VYSVĚTLENÍ, ZMĚNA A DOPLNĚNÍ ZADÁVACÍCH PODMÍNEK Č. 3 ZE DNE 8.8.2018

VEŘEJNÁ ZAKÁZKA: Obnova lesoparku Hradisko a Kalvárie

V SO 03 - Čertův mostek je v technické zprávě uvedeno:

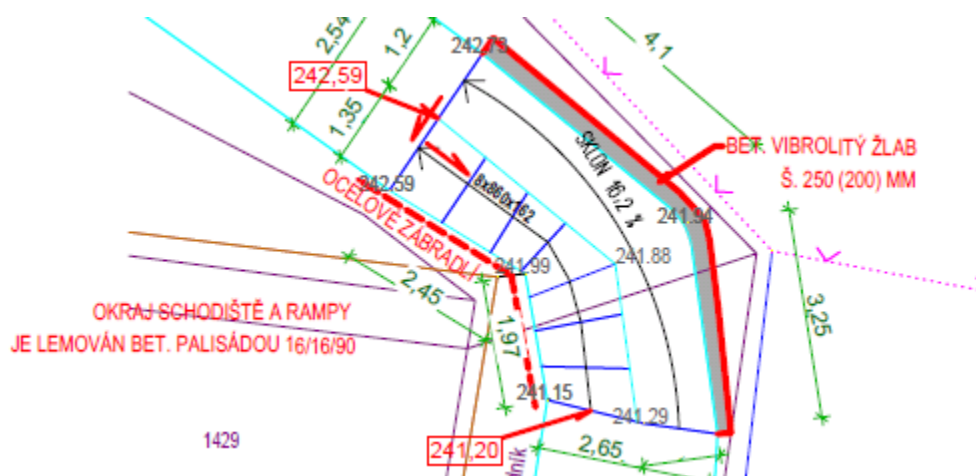
ve výkresu č. 1 Půdorys, řez, pohled je uveden beton základů C20/25 XC2,

ve VV:

10	275321311R00	Železobeton základových patek C 16/20	m3	2,40000
----	--------------	---------------------------------------	----	---------

Ve VV opravena třída betonu. Změna promítnuta do příloženého VV.

Oprava přepis textu položky.
